SUPERINTENDENCIA DE INDUSTRIA Y COMERCIO	
RAD: 11-121351- -4	FECHA: 2013-03-07 14:45:18
DEP: 2020 DIRECCION DE NUEVAS CREACIONES	EVE: 378 FASE NACIONAL INCLUIDO CAPITULO I
TRA: 11 PCT-PATENTE DE INVENCION CAPITULOS I Y II	FOLIOS: 6
ACT: 519 PRESENTACION

Como resultado del examen de fondo realizado, con fundamento en el Artículo 45 de la Decisión 486 de la Comisión de la Comunidad Andina, se comunica:

Título de la solicitud: “Aparato de expulsión de adhesivo”.

Figura 8 Documento US4949668

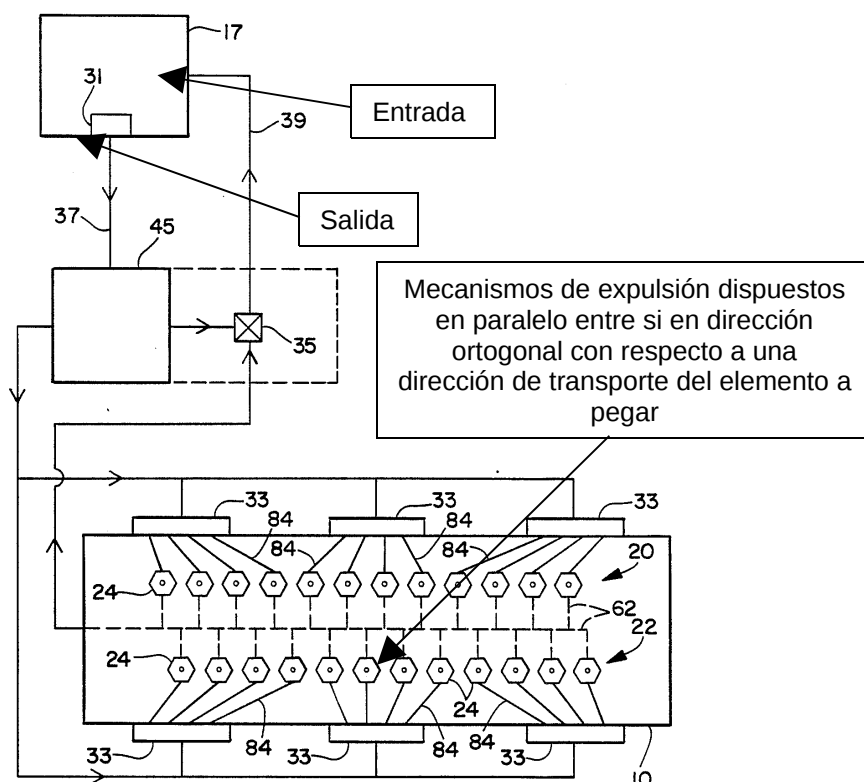
Características esenciales	D1
Un aparato de expulsión de adhesivo, que comprende:	Un aparato para la construcción del pañal adhesivo, que comprende:
Una unidad de almacenamiento configurada para almacenar un adhesivo a aplicar sobre un elemento a pegar	Un tanque de reserva (17) que contiene adhesivo fundido, el cual es liberado por medio de una bomba (31) (Fig. 8, Col 9, líneas 40-42)
Un tubo de flujo conectado a la unidad de almacenamiento y a través del cual el adhesivo almacenado en la unidad de almacenamiento fluye	Una línea de suministro (37) por el cual es suministrado el adhesivo fundido hacia un colector común (45) (Fig. 8, Col 9, líneas 41-42)
Al menos un mecanismo de expulsión conectado al tubo de flujo y configurado para expulsar el adhesivo hacia el elemento a pegar	Adhesivo fundido suministrado a través de una línea de suministro (37) a un colector común (45) localizado en la boquilla (10) (Fig. 8, Col 9, líneas 41-42)

La unidad de almacenamiento que comprende además una salida a través de la cual el adhesivo almacenado en la unidad de almacenamiento es enviado al mecanismo de expulsión, una entrada a través de la cual el adhesivo que fluye por el tubo de flujo es devuelto a la unidad de almacenamiento, donde un extremo del tubo de flujo está conectado a la salida y el otro extremo del tubo de flujo está conectado a la entrada	Un tanque de reserva (17) donde se almacena adhesivo fundido, una línea de suministro (37) conectada a la reserva (17) por medio de la cual el adhesivo es enviado a un colector común (45), una línea de retorno (39) a través de la cual el adhesivo retorna al tanque de reserva (17), donde un extremo de la línea está conectada a la salida y otro extremo está conectado a la entrada (Fig. 8, Col 9, líneas 40-48)
El mecanismo de expulsión comprende al menos una unidad eyectora configurada para expulsar el adhesivo hacia el elemento a pegar, una unidad de suministro configurada para alimentar la unidad eyectora con el adhesivo que fluye desde el tubo de flujo y una unidad de distribución configurada para enviar una cantidad predeterminada de adhesivo suministrada por la unidad de suministro a la unidad eyectora y devolver el resto del adhesivo suministrado al tubo de flujo	Una pluralidad de bombas convencionales, las cuales conducen el adhesivo fundido desde el colector (45) y suministran corrientes individuales del mismo a cada unidad de boquilla (24). Las bombas dosificadoras multifrecuencia (33) están configuradas para suministrar cantidades individuales y seleccionadas de adhesivo fundido a determinadas tasas en las boquillas. El adhesivo liberado es conducido a través de la línea de retorno (39) al tanque de reserva (17) (Fig. 8, Col 9, líneas 44-57)

Una unidad de restricción dispuesta entre la unidad de distribución y el tubo de flujo y configurada para limitar la cantidad de adhesivo a devolver al tubo de flujo	Una válvula de alivio de presión (35) que dirige y recircula el adhesivo liberado a través de la línea de retorno (39) de vuelta a al tanque de reserva (17), donde la válvula de alivio (35) está configurada para mantener una presión determinada del adhesivo en el colector (45) (Fig. 8, Col 9, líneas 44-50)
La unidad de suministro está configurada para suministrar adhesivo desde el tubo de flujo a la unidad eyectora en una cantidad mayor que una cantidad de expulsión de adhesivo específica a expulsar por la unidad eyectora	El colector (45) está configurado para suministrar adhesivo desde el tubo de flujo a cada unidad de boquilla (24) en una cantidad mayor que una cantidad de expulsión de adhesivo específica de cada boquilla (24) (Fig. 8, Col 9, líneas 44-53)

Las características esenciales de la cabeza del aparato de expulsión de adhesivo de la reivindicación 1 habían sido divulgadas previamente en el documento D1, el cual enseña un aparato para la construcción del pañal adhesivo, el cual incluye un tanque de reserva (17) que contiene adhesivo fundido, el cual es liberado por medio de una bomba (31), una línea de suministro (37) por el cual es suministrado el adhesivo fundido hacia un colector común (45), donde adhesivo fundido suministrado a través de una línea de suministro (37) a un colector común (45) localizado en la boquilla (10), un tanque de reserva (17) donde se almacena adhesivo fundido, una línea de suministro (37) conectada a la reserva (17) por medio de la cual el adhesivo es enviado a un colector común (45), una línea de retorno (39) a través de la cual el adhesivo retorna al tanque de reserva (17), donde un extremo de la línea está conectada a la salida y otro extremo está conectado a la entrada, una pluralidad de bombas convencionales, las cuales conducen el adhesivo fundido desde el colector (45) y suministran corrientes individuales del mismo a cada unidad de boquilla (24). Las bombas dosificadoras multifrecuencia (33) están configuradas para suministrar cantidades individuales y seleccionadas de adhesivo fundido a determinadas tasas en las boquillas, donde el adhesivo liberado es conducido a través de la línea de retorno (39) al tanque de reserva (17), una válvula de alivio de presión (35) que dirige y recircula el adhesivo liberado a través de la línea de retorno (39) de vuelta a al tanque de reserva (17), donde la válvula de alivio (35) está configurada para mantener una presión determinada del adhesivo en el colector (45), donde el colector (45) está configurado para suministrar adhesivo desde el tubo de flujo a cada unidad de boquilla (24) en una cantidad mayor que una cantidad de expulsión de adhesivo específica de cada boquilla (24).

En consecuencia, la reivindicación 1 carece de novedad, según lo divulgado en el documento D1.

D1 revela una pluralidad de bombas convencionales, las cuales conducen el adhesivo fundido desde el colector (45) y suministran corrientes individuales del mismo a cada unidad de boquilla (24). Las bombas dosificadoras multifrecuencia (33) están configuradas para suministrar cantidades individuales y seleccionadas de adhesivo fundido a determinadas tasas en las boquillas. El adhesivo liberado es conducido a través de la línea de retorno (39) al tanque de reserva (17) (Fig. 8, Col 9, líneas 44-57), lo cual afecta la novedad de la reivindicación 2.

D1 revela unas unidades individuales de boquillas (24), donde dichas boquillas están espaciadas equidistantemente en dirección transversal (Fig. 8, Col 6, líneas 6-9), lo cual afecta la novedad de la reivindicación 3.

D1 revela una válvula de alivio de presión (35) que dirige y recircula el adhesivo liberado a través de la línea de retorno (39) de vuelta a al tanque de reserva (17), donde la válvula de alivio (35) está configurada para mantener una presión determinada del adhesivo en el colector (45) (Fig. 8, Col 9, líneas 44-50), lo cual afecta la novedad de la reivindicación 4.
